東海第二発電所 審査資料	
資料番号	PS-2-1
提出年月日	2021年2月15日

東海第二発電所

設置許可基準規則等への適合性について

補足説明資料

第6図 既許可からの設備・施設の配置変更（屋内設備の配置変更）

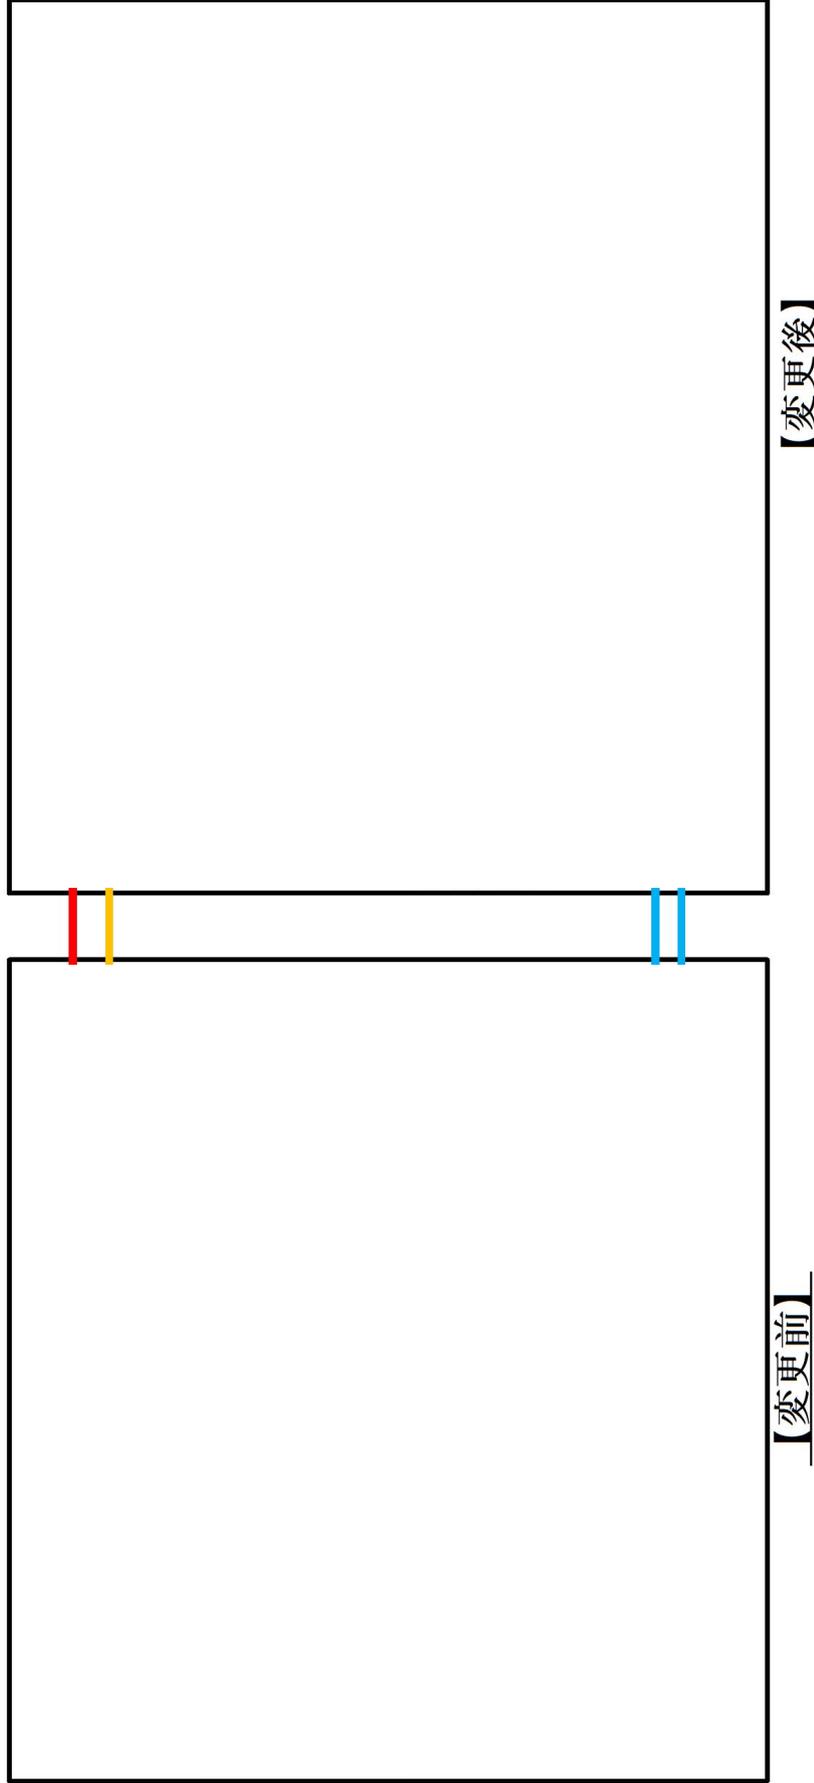
また、スクラビング水の移送について、フィルタ装置廻りの遮蔽設備の変更に伴い現場操作が可能となったことから、電動弁から手動弁に変更する（第6図）。この変更により、系統図等や技術的能力に係る手順等に変更が生じる。

第 1 図 F V 兼用化に伴う系統構成及び配置変更 概要図

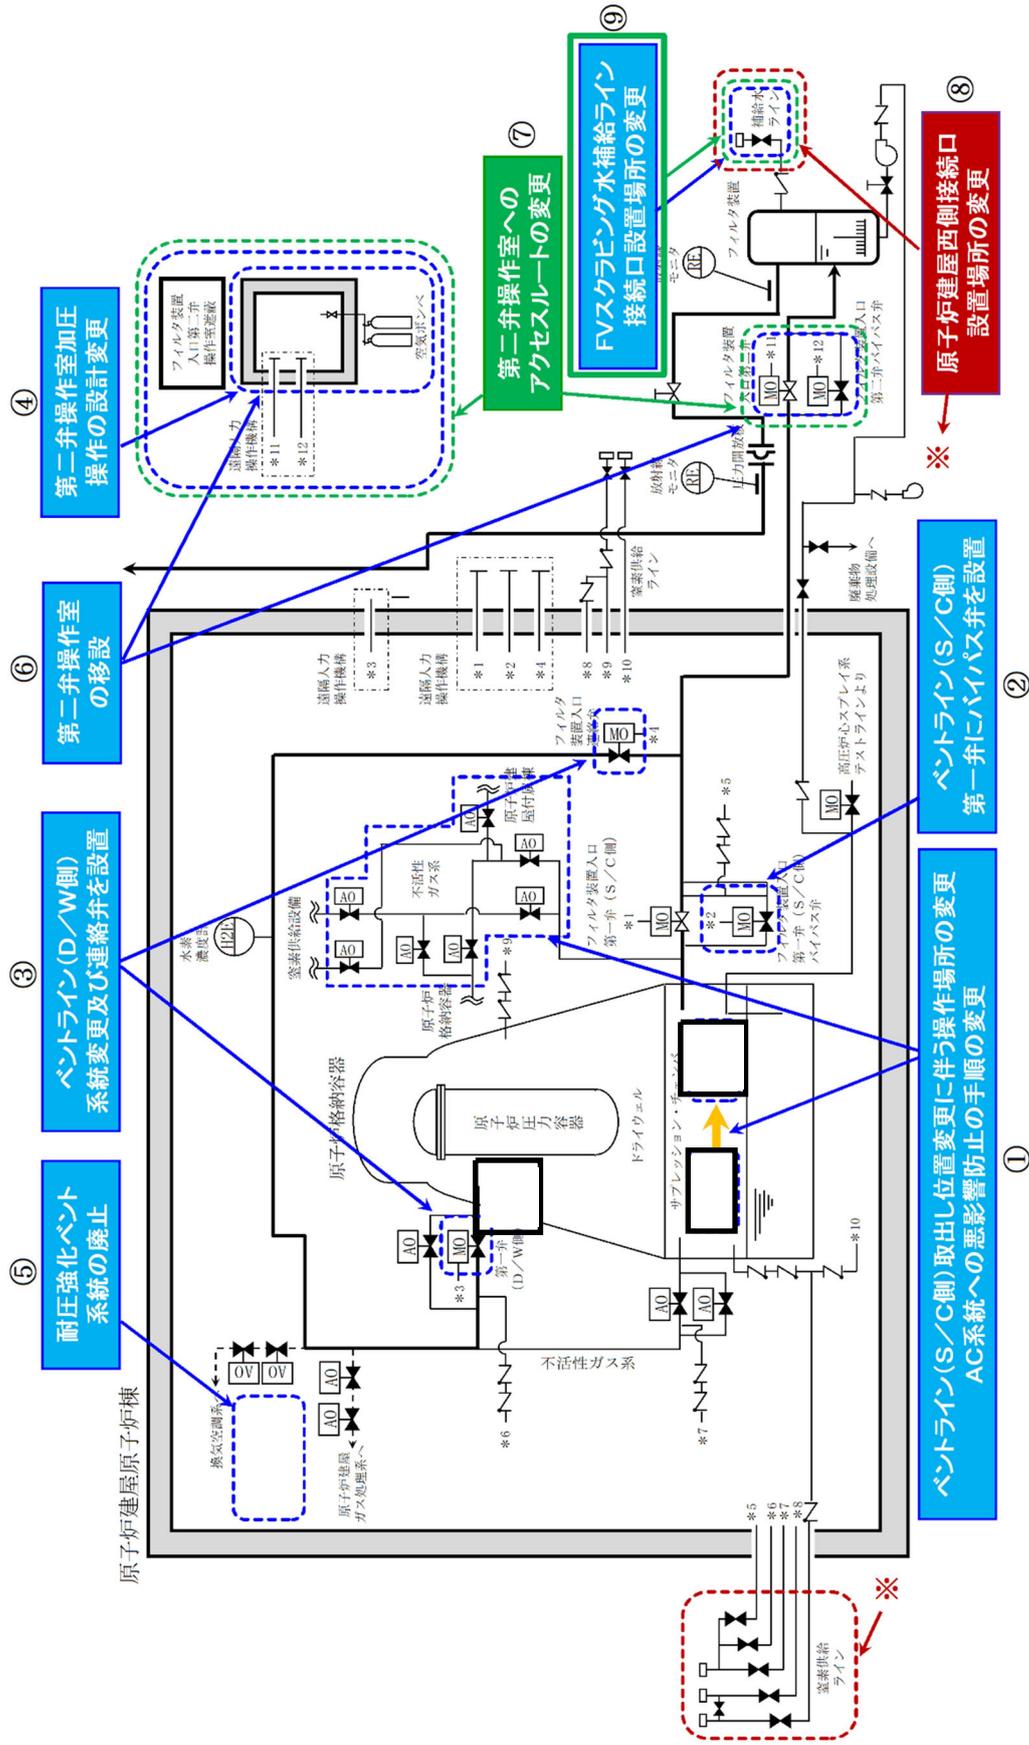
D/W側ベントラインにS/C側ベントラインとの連絡弁が設置されることに伴い、D/W側ベント時におけるフィルタ装置入口連絡弁の開操作を追加した（所要時間1分増加）。（第1図③）

耐圧強化ベントについては、FV兼用化に伴い廃止となることから、関連する記載を削除した。（第1図⑤）

フィルタ装置入口第一弁(S/C側)及び同バイパス弁の現場操作を原子炉建屋付属棟2階で操作を行う手順としていたが、兼用化に伴いベントライン(S/C側)の取出し位置が から に変更（第1図①）になったことから、操作場所が に変更となった。
